## 第 4 回 西地区漁港海岸整備計画策定検討委員会

## 第3回委員会のご意見と対応案及び事務局による修正点

## 西地区漁港海岸整備計画（案）ほかについて

### ■修正1： 検討のスキームについて

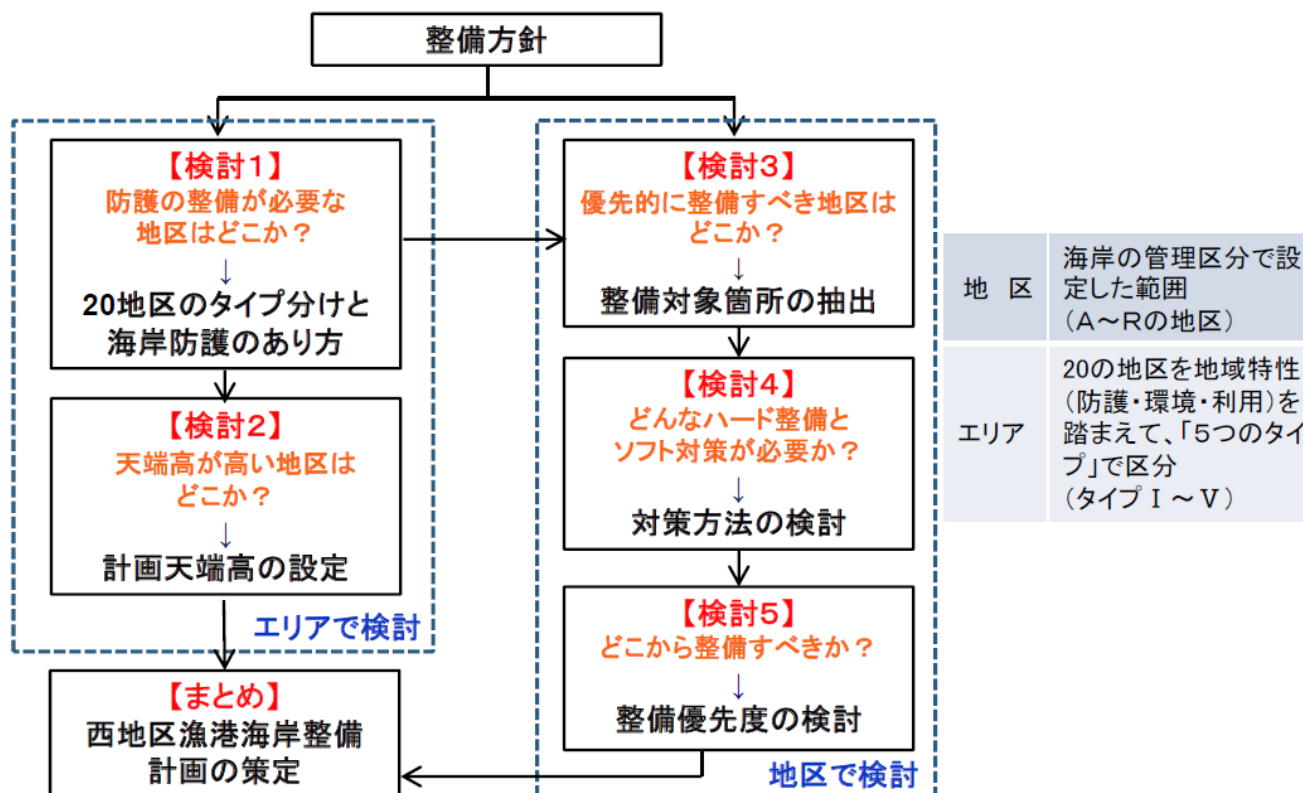
#### 【前回委員会でのご意見等】

- ・記載の表現が錯誤、輻輳している
- ・実際の検討の流れと図が一致していない

- ・記載表現を整理し、「スキーム」をわかりやすく修正

【以下の文章を追記】

本整備計画策定後は、地区住民や関係機関等と十分に協議・調整し、具体的な整備を進めていきます。

### ■修正5： 個票について

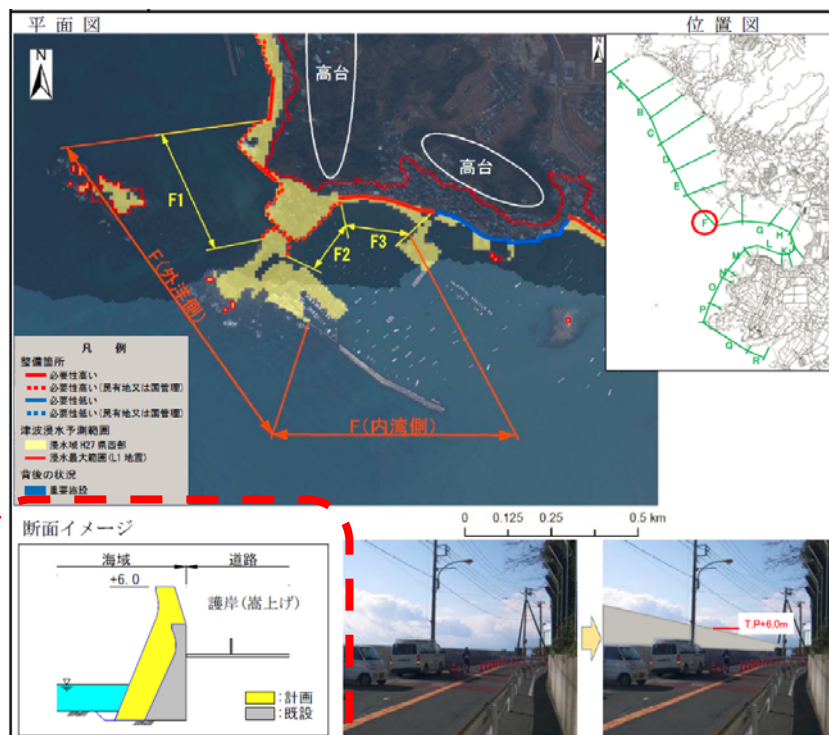
- ・実際に断面イメージどおりの整備を実施されるものとの懸念がある

- ・断面イメージの趣旨を明確に記載

#### 【「整備イメージ(個票)」について以下の内容を追記】

- 各地区をL1津波や高波浪による浸水からハード整備のみで防護する整備イメージであること。
- 今後、地区ごとに具体的な整備計画を策定するための参考として作成していること。
- 断面イメージは整備対象箇所として抽出された地区(D~G地区、J~P地区)について作成していること。

### ■修正6： 浸水予測図について

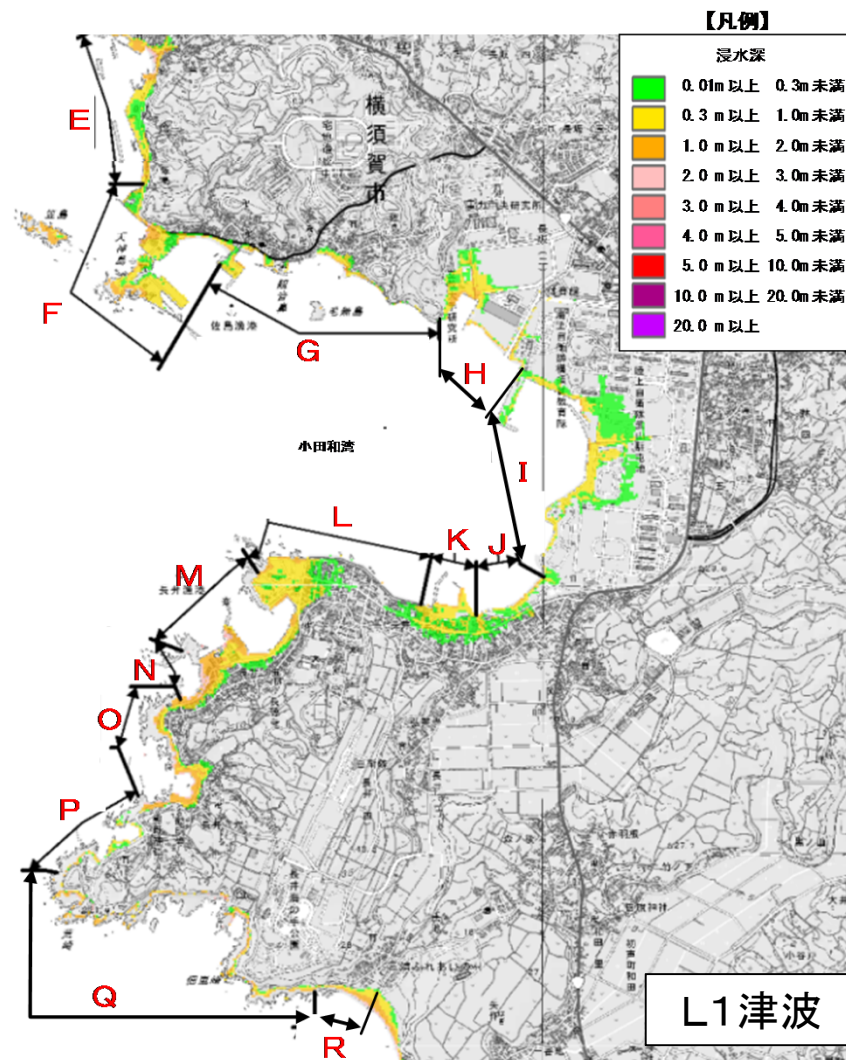
前回資料では、L1及びL2津波の浸水予測図を並べて掲載したことにより、ハード整備に対する津波の浸水予測図がどちらか分かりづらい（ハード整備はL1津波）  
⇒ L1・L2津波の説明を追記するとともに、L2津波の浸水予測図と関連文章をソフト対策の検討へ掲載

【以下の文章を追記】

#### 【発生頻度の高い津波（L1津波）】

- ①最大クラスの津波に比べて**発生頻度が高く**、津波高は低いが大きな被害をもたらす津波
- ②住民の人命・財産を守るため、施設整備により対策を進める。

#### 【最大クラスの津波（L2津波）】

- ①発生頻度は極めて低いですが、発生すれば甚大な被害をもたらす最大クラスの津波
- ②住民の生命を守ることを最優先として、住民避難を中心に対策を進める。

当該計画では、L1津波を対象とした施設整備の計画

L2津波の浸水予測図 ⇒ 43頁へ
